水庫集水區保育治理工程生態檢核表 主表(1/2)

工程基本資料	工程名稱 (編號)	108 年度曾文水庫集水區主流新美段護岸加高工程	設計單位	經濟部水利署南區水資源局曾文水庫管理中心
	工程期程	108 年 11 月 25 日至 109 年 4 月 10 日	監造廠商	經濟部水利署南區水資源局曾文水庫管理中心
	治理機關	經濟部水利署南區水資源局	營造廠商	長基營造有限公司
	基地位置	地點：_嘉義_縣_阿里山鄉_鄉_新美_村 集水區：曾文溪主流河道 TWD97 座標 X：216825 Y：2582672.96	工程預算/ 經費	NT\$ 9,720,000
	工程緣由目的	工程預定地後方為大片崩塌坡面，預計加高既有護岸，新設護岸 400 公尺，以砌石方式進行，增加護岸整體質量，以穩定後方崩落地。為引導排水，於回填區設置 4 條排水溝及 1 條截水溝。		
	工程類型	☐ 自然復育、 ☐ 坡地整治、 ☒ 溪流整治、 ☐ 清淤疏通、 ☒ 結構物改善、 ☐ 其他		
	工程內容	工區施工內容為在曾文溪主流新美段暨設護岸上新設一砌石護岸 400 公尺，並沿塊石護岸施設一條塊石邊溝加強該處徑流排水能力，並疏濬該處河道淤積土石於本工程背填區域。		
預期效益	☒ 保全對象(複選)： ☐ 民眾(☐ 社區 ☐ 學校 ☐ 部落 ☐ ____) ☐ 產業(☐ 農作物 ☐ 果園 ☐ ____) ☐ 交通(☐ 橋梁 ☐ 道路 ☐ ____) ☒ 工程設施 (☒ 水庫 ☐ 攔砂壩 ☐ 固床設施 ☐ 護岸) ☐ 其他：			
核定階段	起訖時間	民國 年 月 日至民國 年 月 日		附表 P-01
	生態評估	進行之項目： ☐ 現況概述、 ☐ 生態影響、 ☐ 保育對策 未作項目補充說明：本案於設計階段開始生態檢核。		
設計階段	起訖時間	民國 108 年 9 月 5 日至民國 108 年 11 月 24 日		附表 D-01
	團隊組成	☒ 是 ☐ 否有生態專業人員進行生態評析		
	生態評析	進行之項目： ☒ 現場勘查、 ☒ 生態調查、 ☒ 生態關注區域圖、 ☒ 生態影響預測、 ☒ 生態保育措施研擬		附表 D-02 D-03
		未作項目補充說明：		
	民眾參與	☐ 邀集關心當地生態環境之人士參與： ☐ 環保團體 ☒ 熟悉之當地民眾 ☐ 其他_____		附表 D-04

附表 D-03 工程方案之生態評估分析

附表 D-05 生態保育策略及討論紀錄

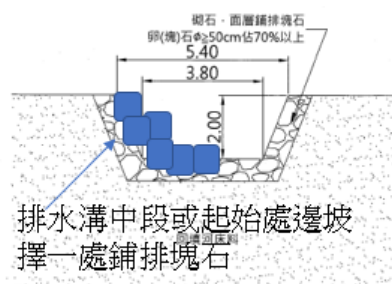
填表人員 (單位/職稱)	宋■■■ (漢林生態顧問有限公司/計畫經理)	填表日期	民國 108 年 10 月 07 日
解決對策項目	動物通道設置方式討論	實施位置	護岸主體末端、排水溝
解決對策之詳細內容或方法(需納入施工計畫書中) 1. 設置排檔水或過水涵管，區隔工區與行水區，避免機具擾動，保護水質。 2. 護岸結構採砌石工法，增加通透性，有利植被生長。 3. 於護岸末端設置1處緩坡，供野生動物橫向通行。 4. 排水溝邊坡以塊石緩坡(小於45度)方式設置防止動物掉落無法逃脫。。 圖說：(動物通道設置方式討論) 1. 護岸主體通道設置：本案護岸加高5m，排水溝最低處還有3米落差，坡度1:0.4斜度大於動物坡道建議之45度，加上既有護岸高度，會造成動物通行橫向阻隔。建議在地形及結構考量許可下，加設1處堆塊石緩坡，以人員能夠順利上下通行為原則，如下圖「107年度曾文水庫集水區主流山美段河道護岸工程」於護岸末端堆塊石緩坡。

設計定稿納入建議： 			
2. 排水溝通道設置：排水溝深度2m、坡度大於45度，恐動物受困，建議在排水

設計初稿排水溝樣式，深度2米

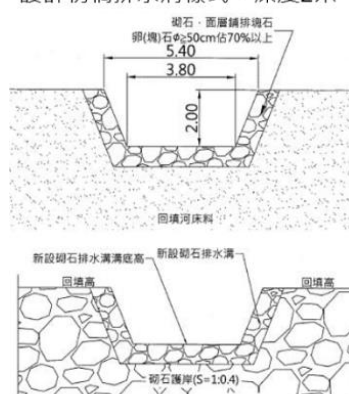
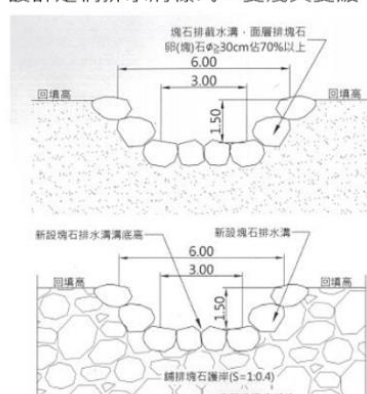
溝出口處，以堆塊石或其他方式製造緩坡；或在每段排水溝中段或起始處，選一處加設堆塊石緩坡，使動物受困溝內時，能順利脫困。

設計定稿排水溝樣式，變淺又變緩
